AUTORITÀ INTERREGIONALE DI BACINO MARECCHIA - CONCA

PROGETTO DI VARIANTE 2016

PIANO STRALCIO DI BACINO PER L'ASSETTO IDROGEOLOGICO (P.A.I.)

AGGIORNAMENTO SCHEDE CLASSIFICATIVE DISSESTI - COMUNE DI MAIOLO (RN)

Scheda 2.12_P Variante: Maiolo – Capoluogo - (RN)

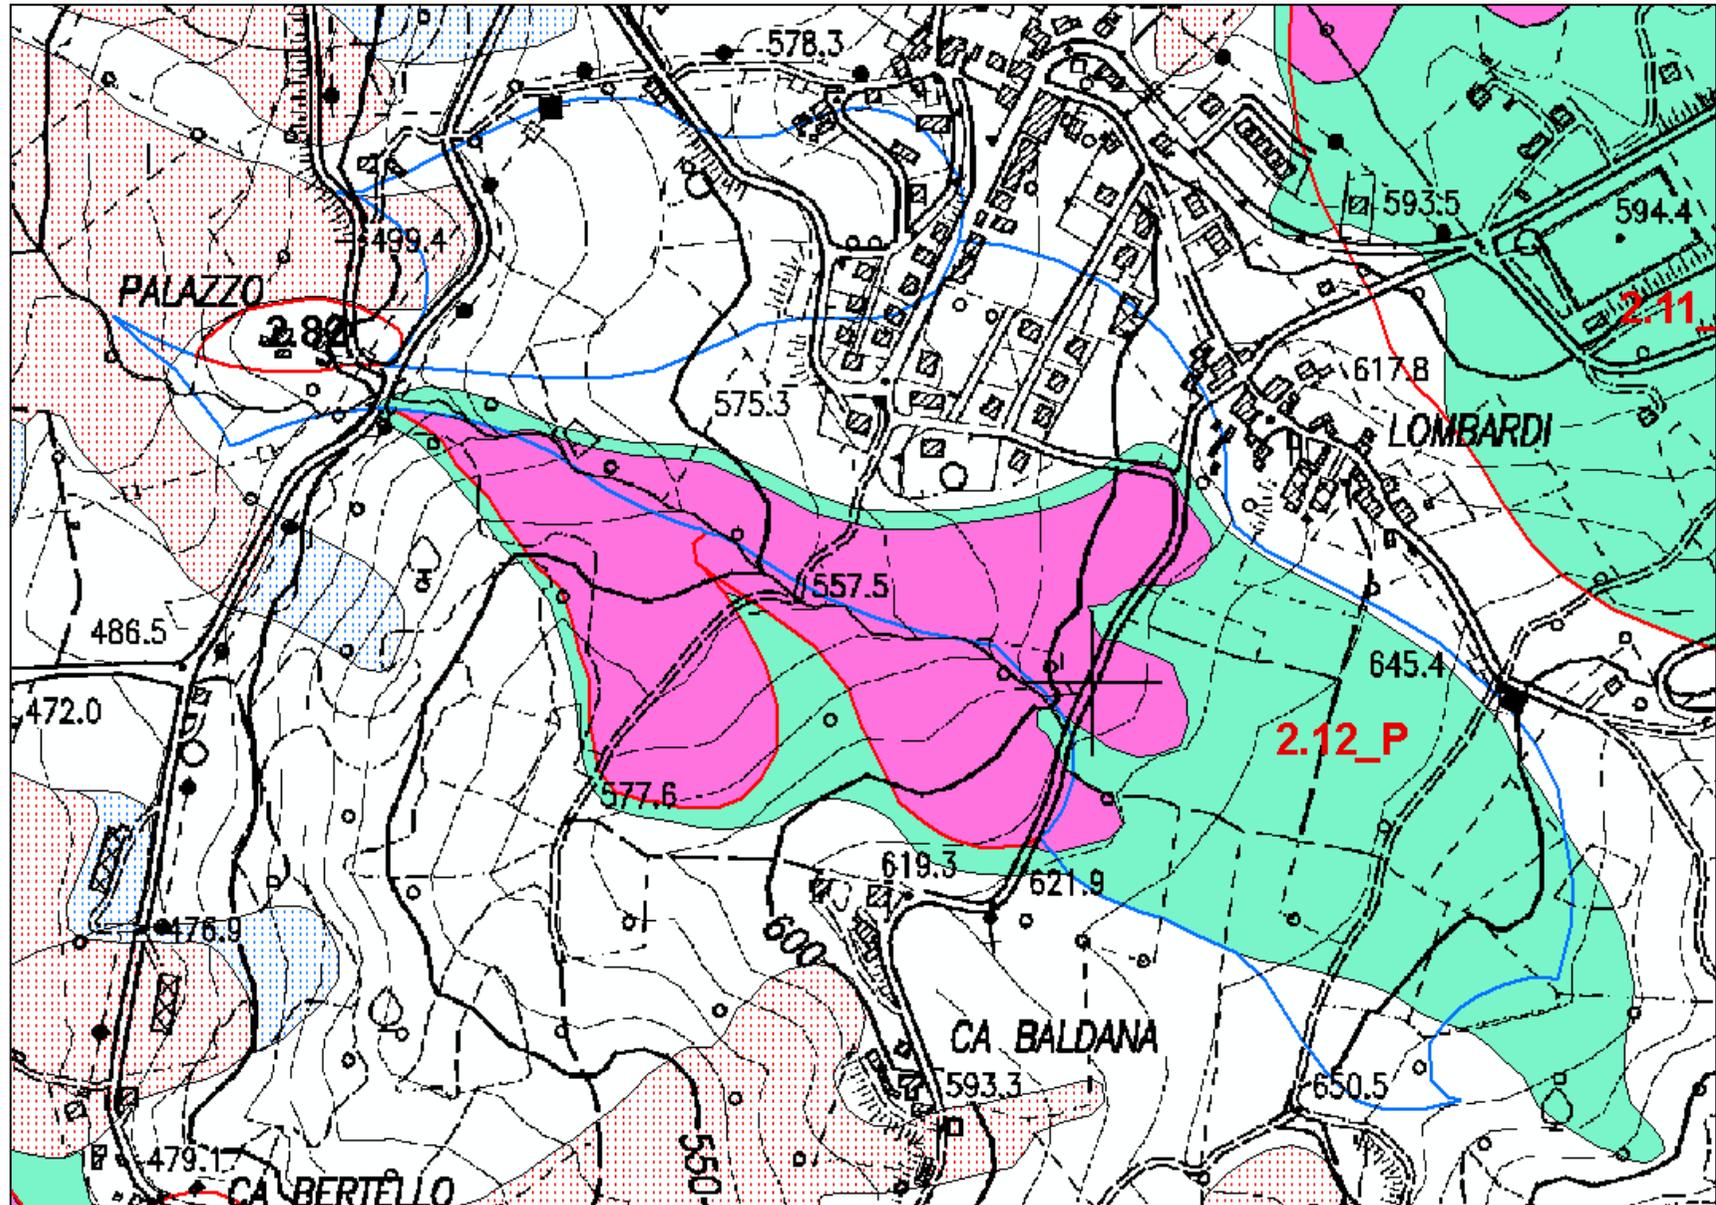
La classificazione di pericolosità viene aggiornata, la zona a pericolosità molto elevata viene fatta corrispondere alla frana attiva, la frana quiescente e una fascia di contorno della zona a pericolosità molto elevata viene definita come zona di possibile evoluzione a pericolosità elevata. La zona non classificata esterna agli ambiti di pericolosità così definiti, viene confermata deperimetrata, tranne localmente dove è interferente con la porzione di testa di una estesa frana attiva che viene definita congruentemente art.17 per presenza di un dissesto attivo.

Scheda 2.13_P_Variante Maiolo-Ca Migliore (RN)

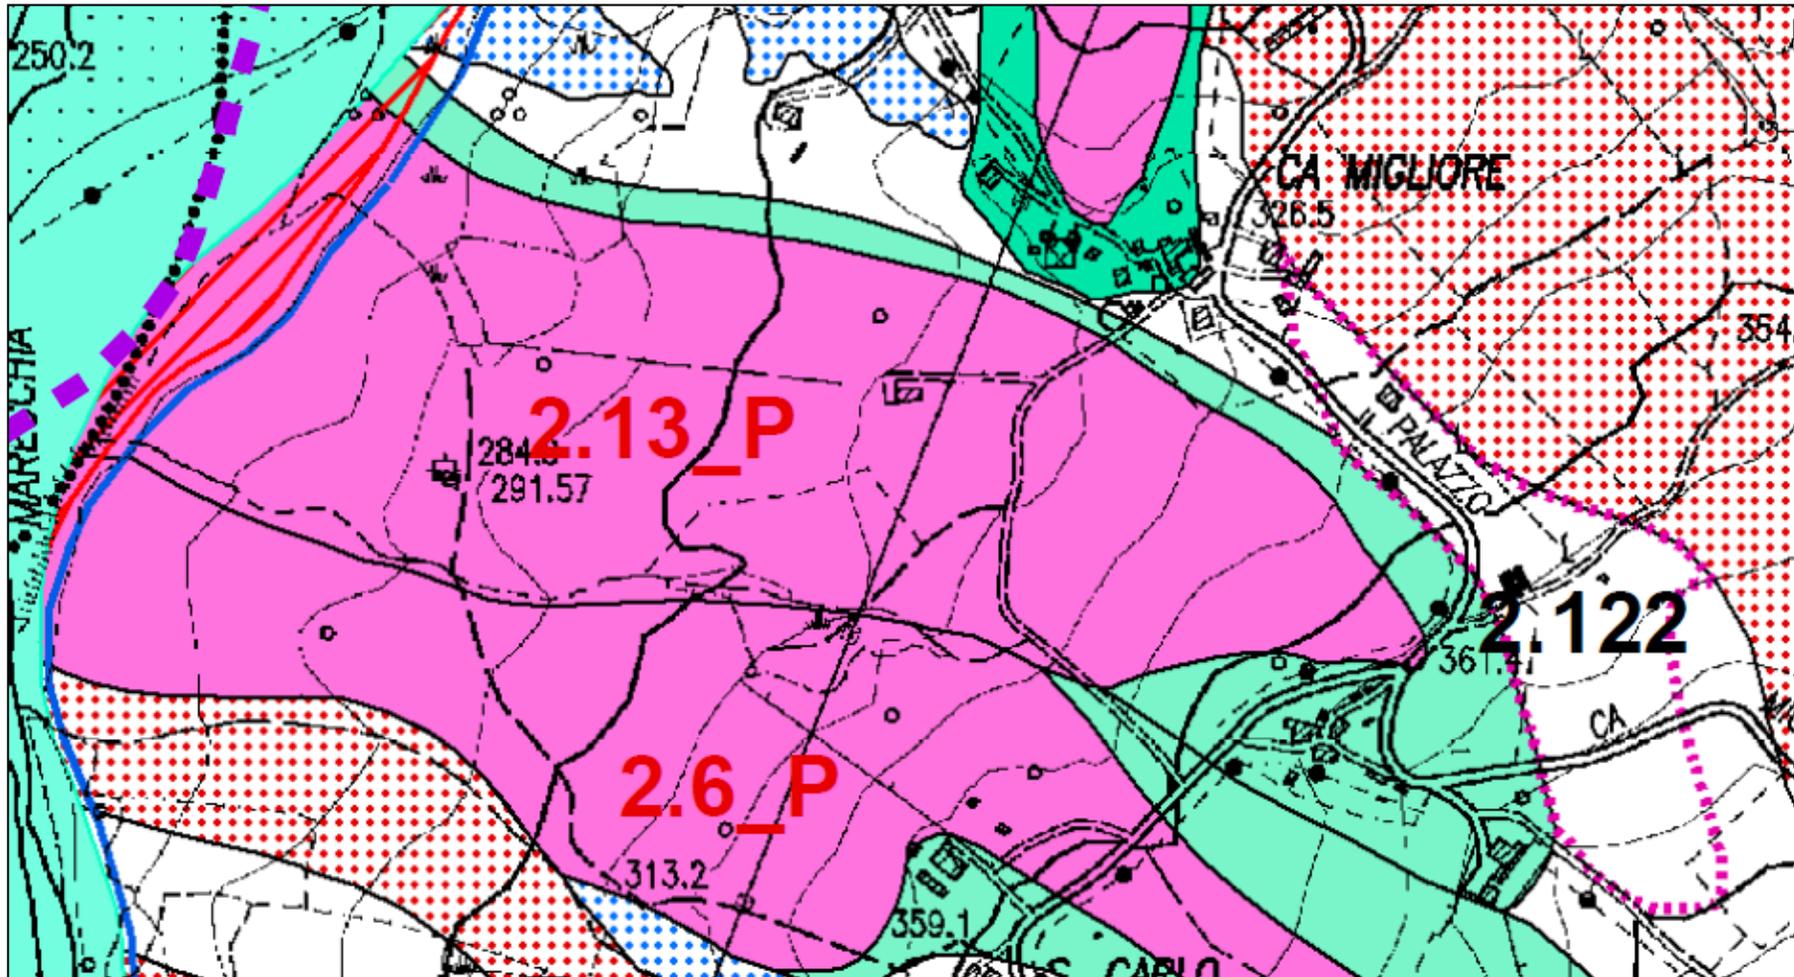
La proposta classificativa viene aggiornata, con la zona a pericolosità molto elevata che è coincidente con la frana attiva della carta inventario del dissesto e la zona di possibile evoluzione a pericolosità elevata, ridotta nella sua estensione in particolare più a monte, in conseguenza della minore estensione della frana attiva, rispetto a quella individuata nella relazione geologica.

Scheda 2.28_P_Variante Maiolo - Salimbeni (RN)

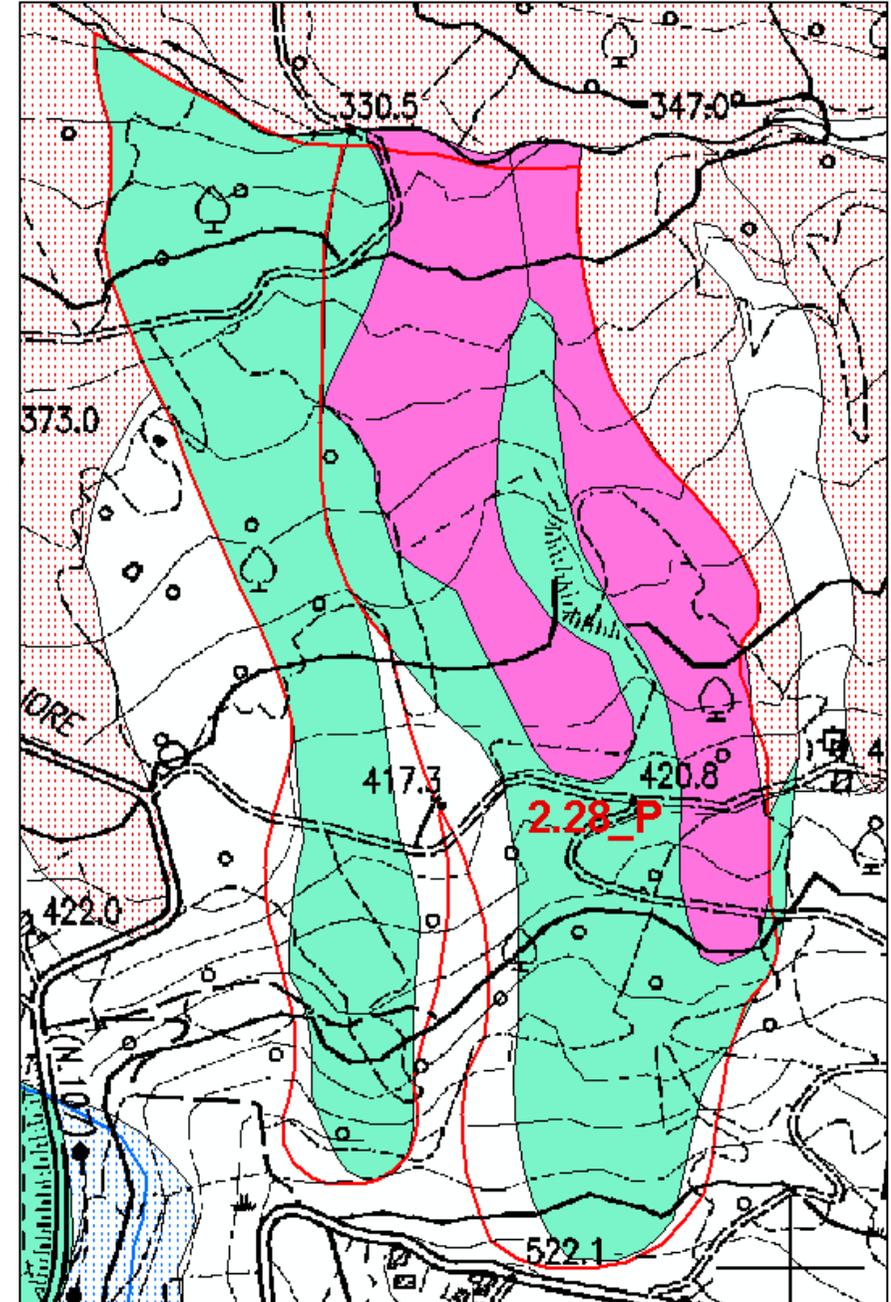
La nuova zonizzazione di pericolosità differisce dalla precedente per la presenza di una ulteriore zona a pericolosità molto elevata oltre quella già presente. Le due frane attive dell'ambito est determinano la classificazione di due corrispondenti ambiti a pericolosità molto elevata. Attorno ad essi viene classificato un ambito di possibile evoluzione con limite esterno corrispondente al limite esterno della precedente classificazione. L'ambito ovest viene confermato e adattato a monte alla forma della frana quiescente interferente. A valle i due ambiti vengono ritagliati in corrispondenza del tracciato del corso d'acqua. Fra le due zone resta definito un ambito in cui non sono presenti frane attive e quiescenti e che pertanto non ha associato un livello di pericolosità molto elevato ed elevato.

Progetto di Variante PAI 2016
Scheda 2.36_P_Variante Maiolo - La Tagliata (RN)
Approvazione del Comitato Tecnico del 14 aprile 2016

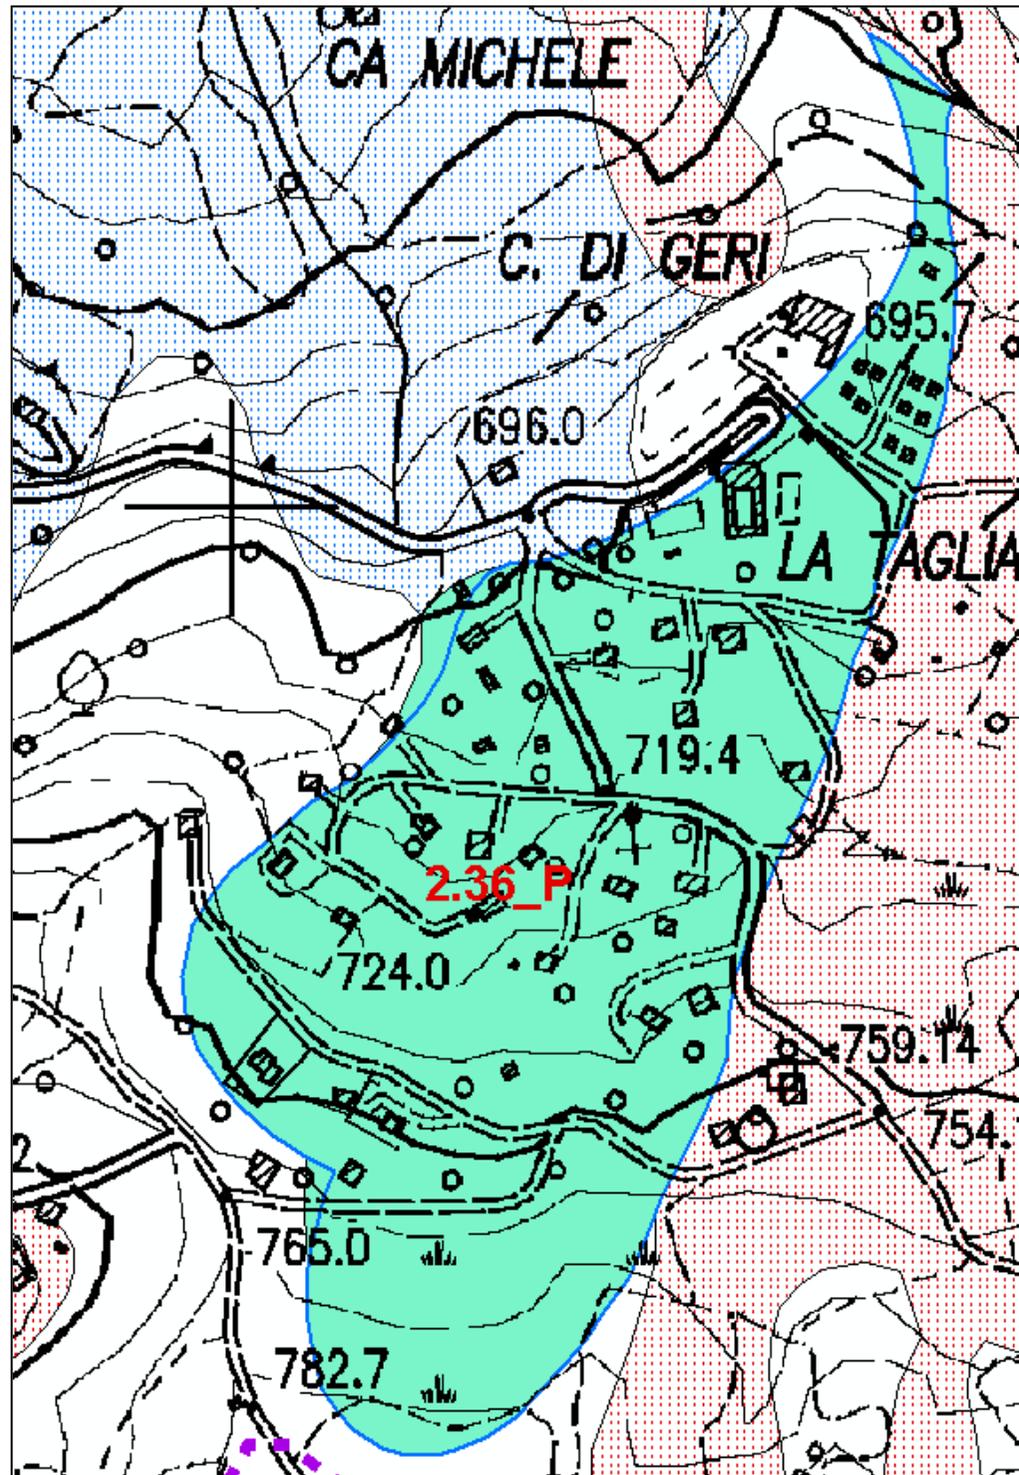
L'ambito a pericolosità elevata per presenza di frana quiescente viene confermato e leggermente esteso per essere fatto coincidere con il limite della frana quiescente interferente.

Scheda 2.67_P_ Variante Maiolo - Ca Bertello (RN)

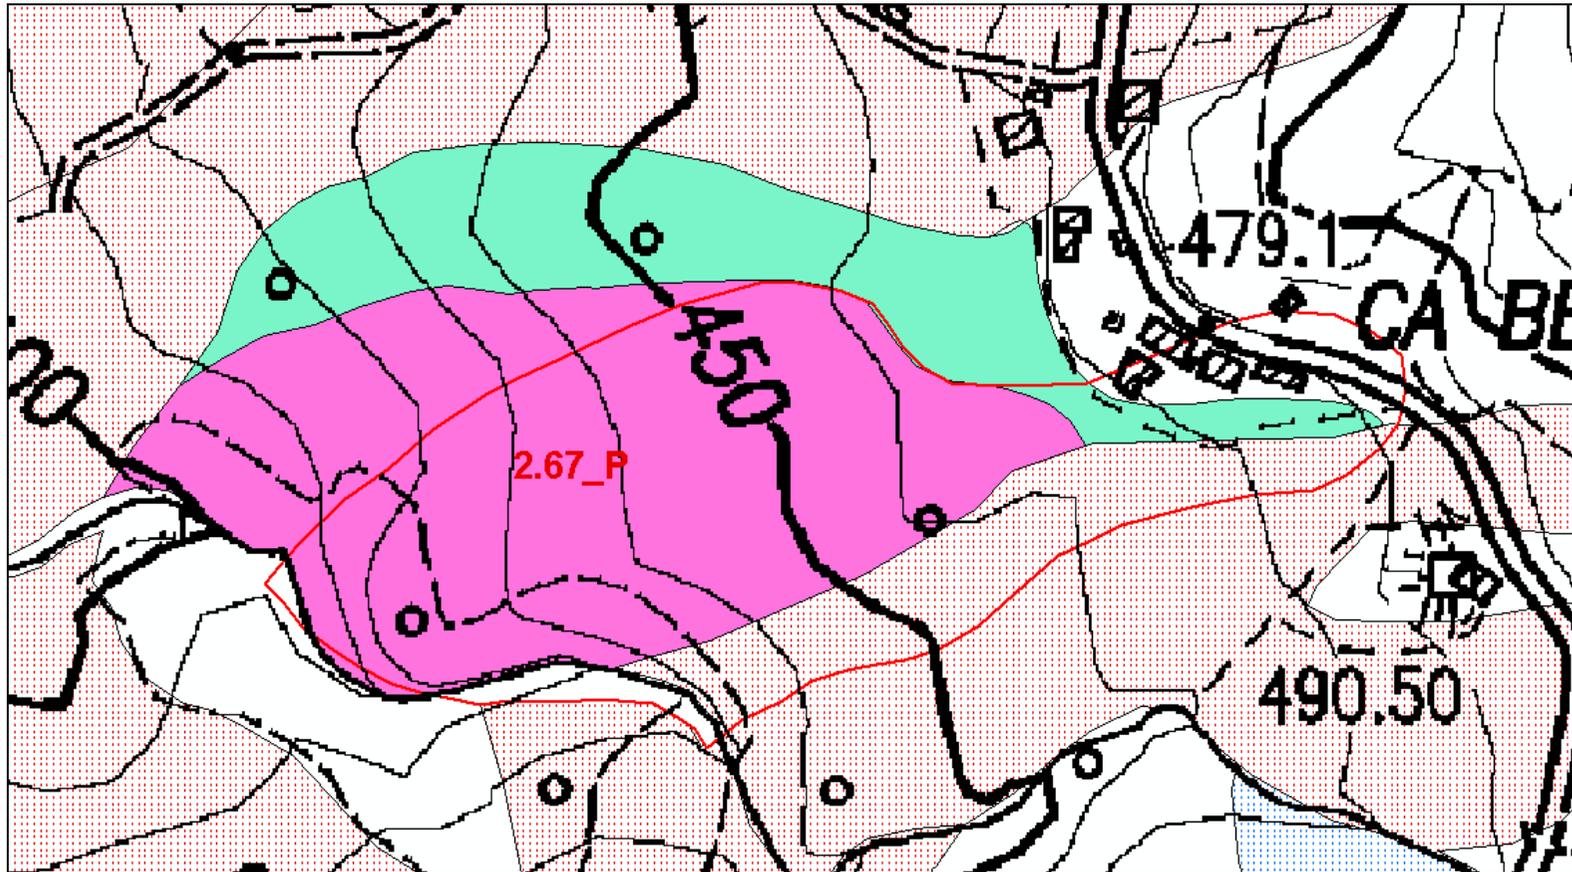
L'ambito non riconducibile ad un livello di pericolosità molto elevato od elevato permane così definito e non subisce modifiche. La zona a pericolosità molto elevata viene ridefinita e fatta coincidere con i limiti delle frane attive e confinata a valle sul limite del corso d'acqua. Una parte della zona oggetto di verifica già classificata a pericolosità molto elevata viene sostituita con un ambito art.17 di dissesto attivo. La zona a pericolosità elevata di possibile evoluzione viene ridefinita e fatta coincidere con i limiti di frane attive limitrofe.

Scheda 2.72_P_Variante Maiolo - Ca Fadino (RN)

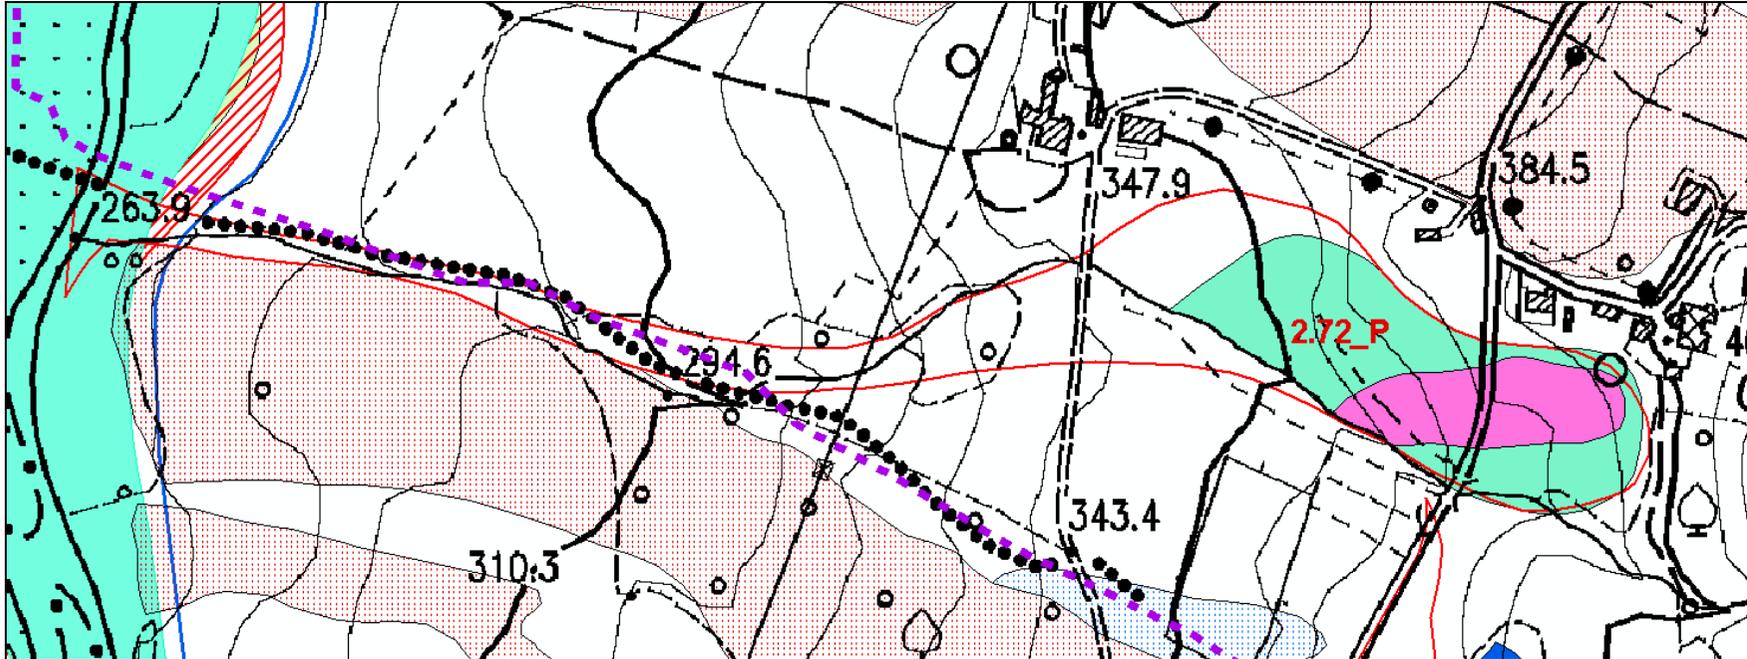
L'ambito deperimetrato non è sede di fenomeni franosi attivi e quiescenti. Localmente nella porzione deperimetrata, la carta inventario del dissesto individua un deposito di versante. La zona a pericolosità molto elevata, è definita come la somma delle forme, della frana attiva dello studio classificativo e della carta inventario del dissesto regionale. La zona di possibile evoluzione a pericolosità elevata viene confermata e tagliata lungo il limite del corso d'acqua.

Scheda 2.83_P_Variante : Maiolo – Pian San Paolo (RN)

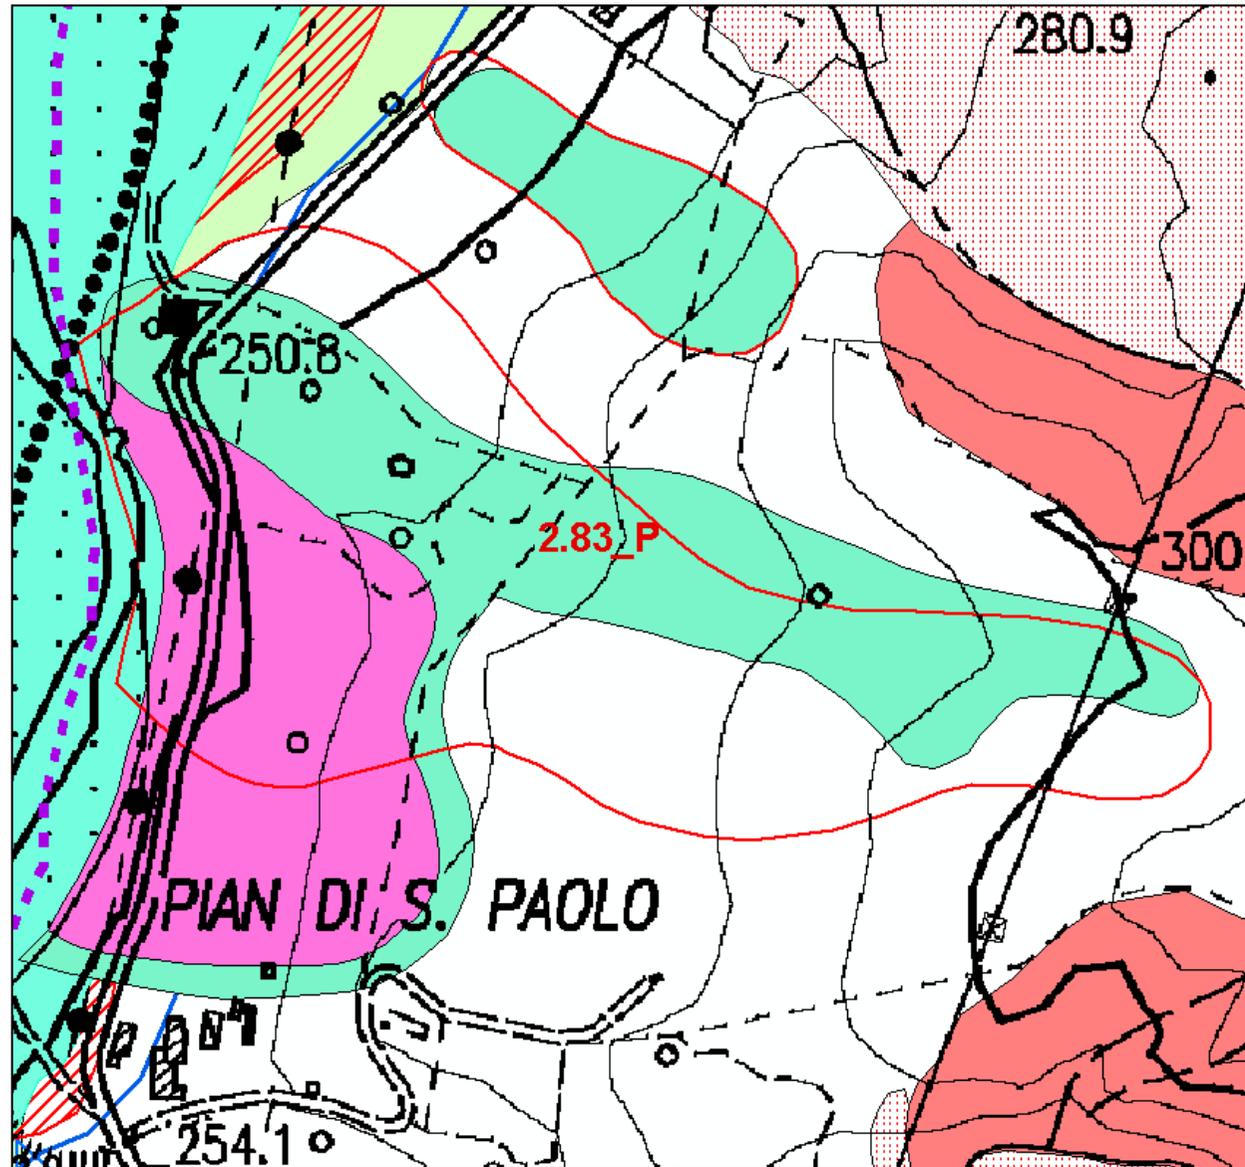
L'ambito deperimetrato non è sede di fenomeni franosi attivi e quiescenti. Nella porzione centrale deperimetrata, la carta inventario del dissesto individua un circoscritto deposito di versante. La zona a pericolosità molto elevata, è coincidente con una frana attiva individuata nella carta inventario del dissesto regionale. La zona di possibile evoluzione a pericolosità elevata del frana attiva, viene raccordata e congiunta alla zona a pericolosità elevata per presenza di una frana quiescente ubicata a monte e lateralmente alla frana attiva. Viene inoltre individuata una zona a pericolosità elevata per presenza di un circoscritto e isolato fenomeno attivo.
